**Bebauungsplan Nr. 49/7**

**Plangebiet: Bereich zwischen Ringstraße und Burggasse im Siegburger Zentrum**

- Behandlung der eingegangenen Stellungnahmen
- Satzungsbeschluss

**Eingegangene Stellungnahmen und Abwägungsvorschlag der Stadtverwaltung**

**Kampfmittelbeseitigungsdienst (KBD) / Luftbildauswertung**  
Siegburg, Bebauungsplan Nr. 49/7

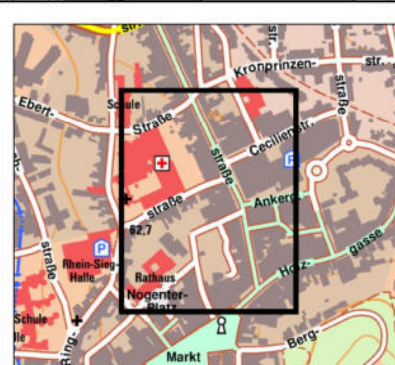
Während der Kampfmittelbeseitigungsdienst davon ausgeht, dass eine Überprüfung auf Kampfmittel nicht erforderlich ist, empfiehlt die Kühn Geoconsulting GmbH, die im Bebauungsplanverfahren eine historische Recherche im Rahmen der Altlastenerkundung durchgeführt hat, eine Überprüfung auf Kampfmittelfreiheit, da es bei der Durchsicht von Bauakten und Recherche im Stadtarchiv vermehrt Hinweise auf Kampfhandlungen im Plangebiet gegeben hat.

*Luftbilder aus den Jahren 1939 bis 1945 und andere historische Unterlagen liefern keine Hinweise auf das Vorhandensein von Kampfmitteln innerhalb des Plangebietes. Allerdings wurden im Rahmen einer Altlastenerkundung bei der Durchsicht von Bauakten und Recherche im Stadtarchiv vermehrt Hinweise auf Kampfhandlungen im Plangebiet gefunden. Eine Überprüfung auf Kampfmittel wird daher empfohlen.*

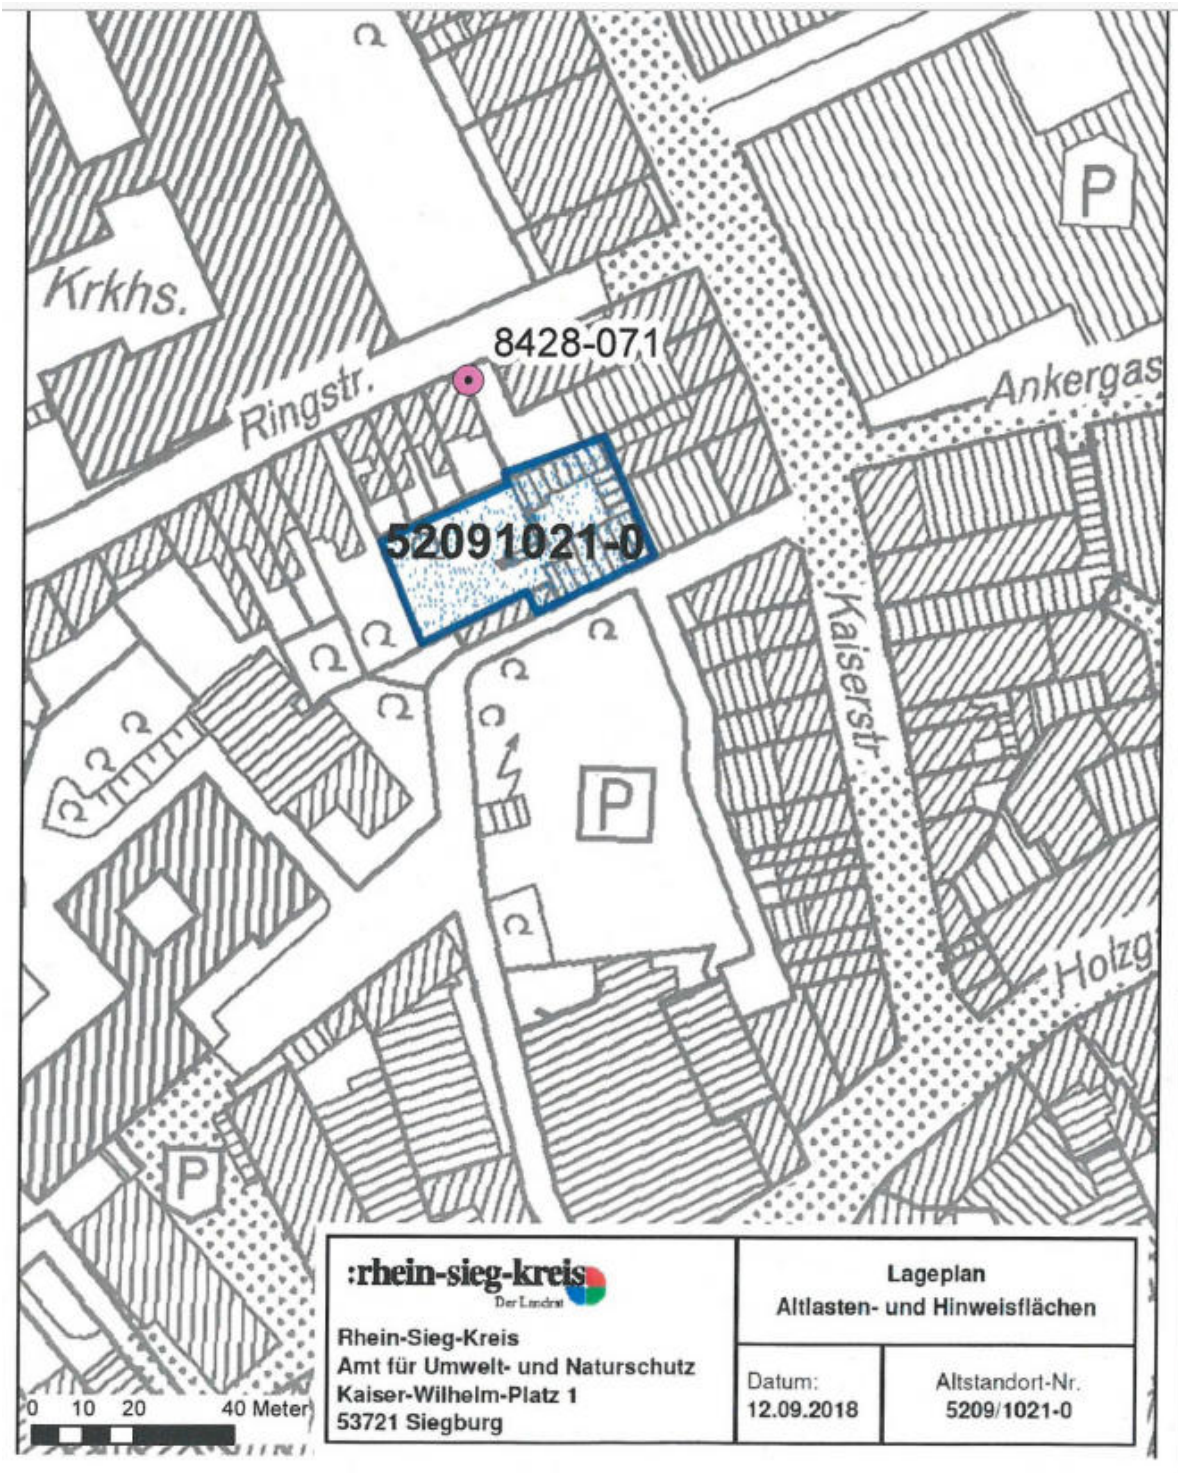
Im nördlichen Randbereich des Plangebietes, neben dem rückzubauenden Haus „Ringstraße 60“, befindet sich die Grundwassermessstelle mit der Nr. 8430-071 (siehe Anlage 2). Diese Messstelle wird auch zukünftig zur weiteren Grundwasserbeobachtung benötigt.

Im Rahmen der geplanten Baumaßnahme/Rückbaumaßnahme ist dafür Sorge zu tragen, dass die Messstelle erhalten wird. Es wird angeregt, die Lage der Grundwassermessstelle im Bebauungsplan zeichnerisch darzustellen und auf den erforderlichen Erhalt hinzuweisen.

Sollte es dennoch erforderlich werden die Grundwassermessstelle rückzubauen, ist für die Positionierung und den Bau dieser Ersatz-Grundwassermessstelle im Vorfeld eine Rücksprache mit dem Rhein-Sieg-Kreis, Amt für Umwelt- und Naturschutz, Fachbereich Boden- und Grundwasserschutz vorzunehmen.

Die Lage der Grundwassermessstelle wurde nachrichtlich in der Planzeichnung dargestellt.

*Im nördlichen Randbereich des Plangebietes, neben dem rückzubauenden Haus „Ringstraße 60“, befindet sich die Grundwassermessstelle mit der Nr. 8430-071. Diese Messstelle wird auch zukünftig zur weiteren Grundwasserbeobachtung benötigt. Im Rahmen der geplanten Baumaßnahme/Rückbaumaßnahme ist die Messstelle zu erhalten.*

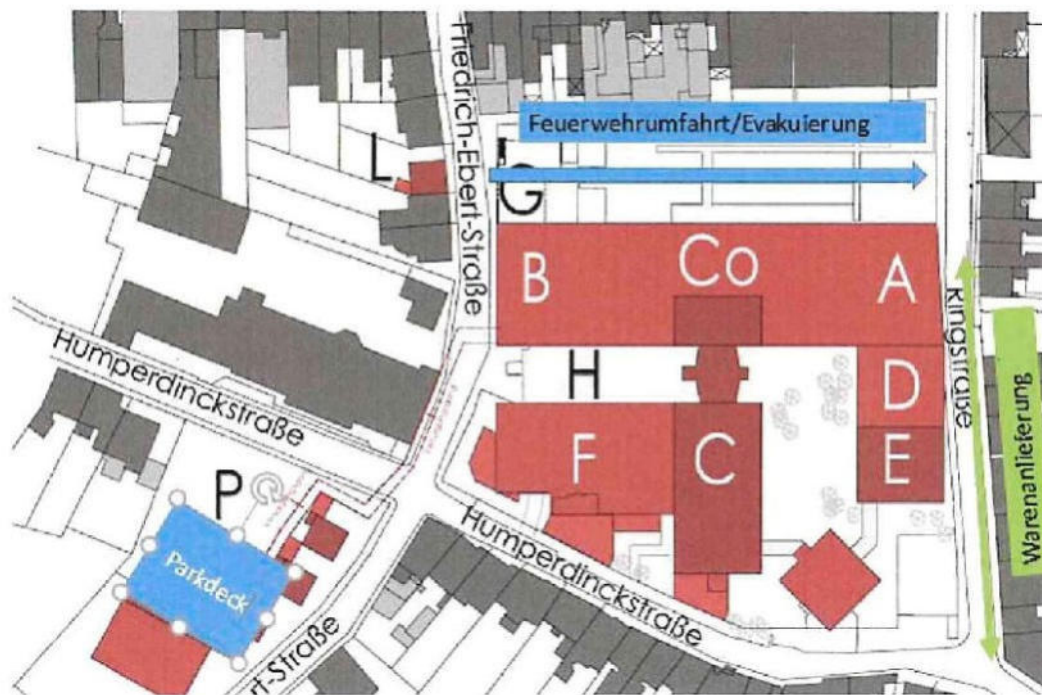
5. Welche Fahrzeugklassen (Größen) werden im Siegburger Zentrum zugelassen?
6. Der gesamte Lieferverkehr vom Krankenhaus muss bei der Planung des neuen Verbindungssteiges beachtet werden und darf zukünftig nicht beeinträchtigt werden. LKWs und Lieferwagen müssen wie auch jetzt rückwärts in die Ringstraße zur Anlieferungszone des Krankenhauses einfahren können. Einen vor Ort Termin mit unserer Logistik wäre hierzu dringend notwendig. Im beiliegenden Übersichtsplan wird dies nochmal ersichtlich.

7. Ändert sich die Verkehrsbeschilderung rund um das Krankenhaus?

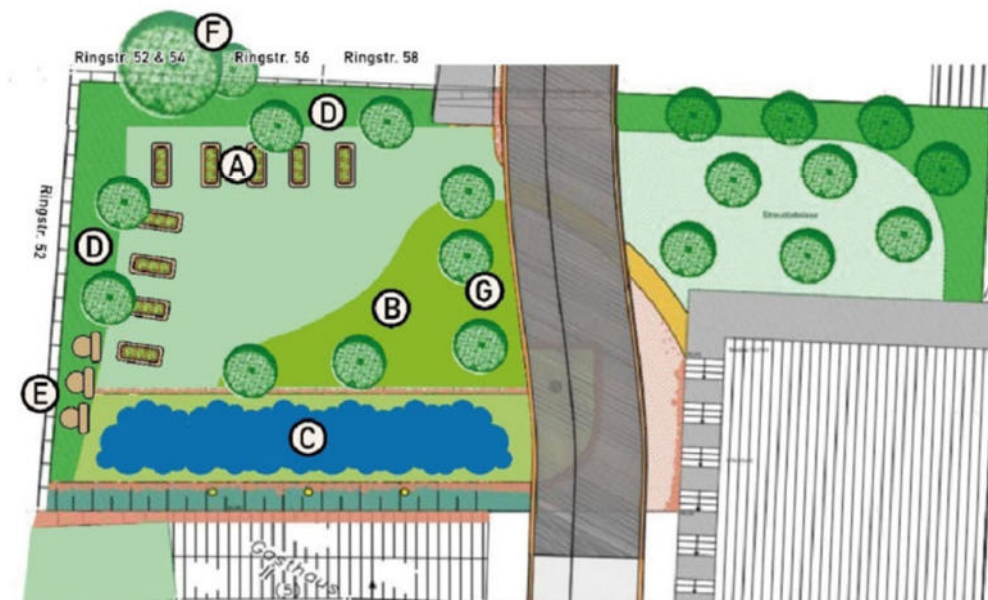
**(E)** Aktuell ist eine Fledermauspopulation in der Brache ansässig, vermutlich im alten Möbelhaus. Hier könnten in einem geschützteren Bereich, nahe dem Bartmännchen, Nistkästen dafür sorgen, der Population wieder Raum zurückzugeben. Am Bartmännchen selbst wäre eine Installation am Dach nur mit Einverständnis der Eigner möglich. Zudem würde die geplante direkte Beleuchtung der Stadtmauern einen Bezug der Nistkästen wahrscheinlich verhindern. Daher bieten sich Nistkästen auf Pfeilern an (Robinie naturbelassen, mind. 3-4m hoch).

**(F)** Die bestehenden Bäume an den Grundstücksgrenzen Ringstraße 52-56 sind unbedingt zu erhalten. Die Bäume stehen auf den Grundstücken Ringstraße 52 und 54, ragen allerdings in das Grundstück 56 und den Freiraum. Das obere Wurzelwerk wäre allerdings beim Rückbau des Pflasters mit grobem Gerät in diesem Bereich gefährdet. Bei den beiden Bäumen handelt es sich um eine etablierte Haselnuss und einen Efeubaum. Beide werden von vielen Vögeln als Nistmöglichkeit genutzt und bieten unzähligen Wildbienen und vor allem Schmetterlingen zur Blütezeit Nahrung. Dies gilt insbesondere für den Efeubaum. Zu guter Letzt leisten sie einen immensen Beitrag zur Beschattung der oben genannten Grundstücke 52-56 und deren Wohnräumen im hinteren Bereich.

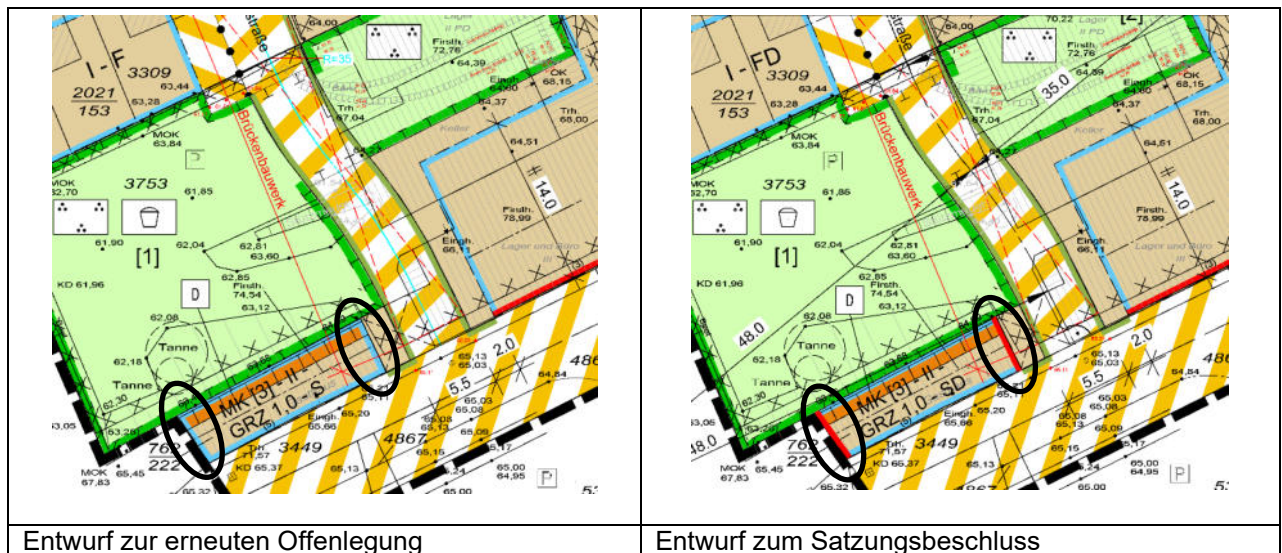
Der Gebäudebestand Burggasse 5 (sogen. „Bartmännchen“) wird bislang, den Festsetzungen des rechtsgültigen Bebauungsplanes Nr. 49/2 entsprechend, im Entwurf des Bebauungsplanes Nr. 49/7 umseitig von Baugrenzen eingefasst. Aus städtebaulichen Gründen soll das Flurstück 762/222, Flur 5, Gemarkung Siegburg, auch zukünftig zu 100 % überbaut werden können, dies sieht die im Bebauungsplanentwurf festgesetzte Grundflächenzahl (GRZ) von 1,0 vor.

Da das Bauordnungsrecht und die damit verbundene Einhaltung der Abstandsflächen von mindestens 3,00 m zu jeder Grenze der gewünschten planungsrechtlichen Festsetzung widerspricht, weist die städtische Bauaufsichtsabteilung darauf hin, die Bereiche, die nicht zu öffentlicher Verkehrsfläche und nicht zu öffentlicher Grünfläche liegen, dementsprechend mit Baulinien festzusetzen.
